| 整理番号 | | サービスキャンペーン開始日 | 令和2年1月23日 |

改善箇所説明図

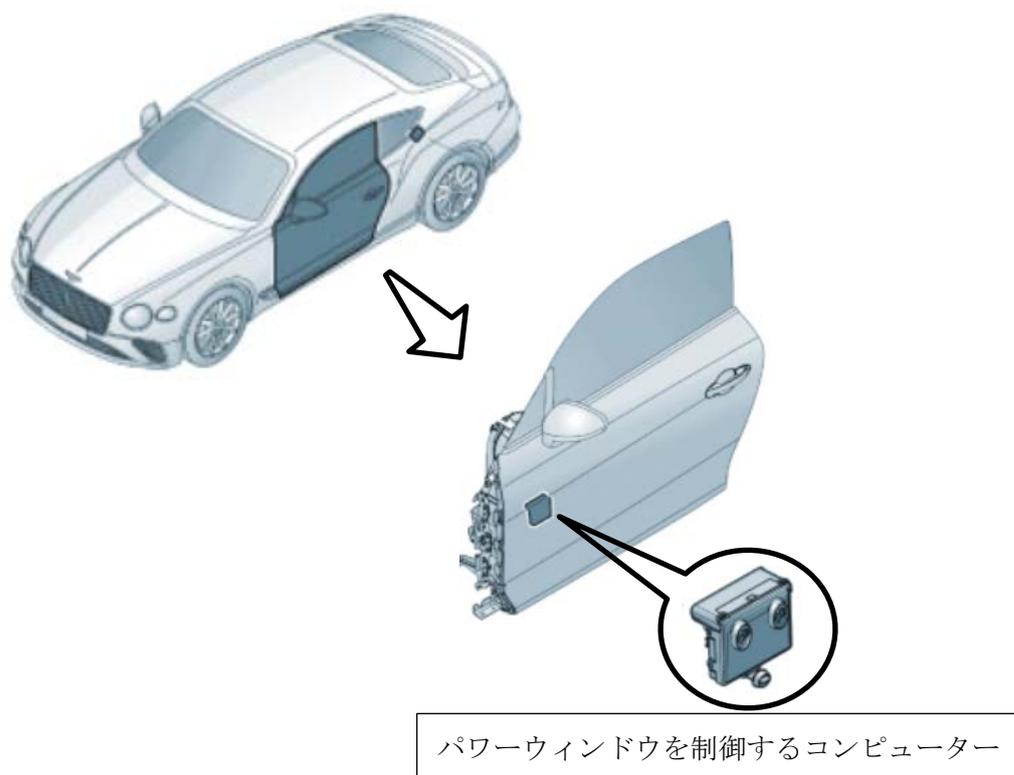
パワーウィンドウを制御するコンピューターにおいて、プログラムが不適切なため、ウィンドウガラスの位置記憶が消失することがある。そのため、ドア開閉時にウィンドウが1～2センチ開閉する作動を行った後にウィンドウガラスが開いてしまうことがある。

全車両、パワーウィンドウを制御するコンピューターのプログラムを対策プログラムに書き換える。

トランク内バッテリー横のカバーに緑色のペイントを行い識別とする。
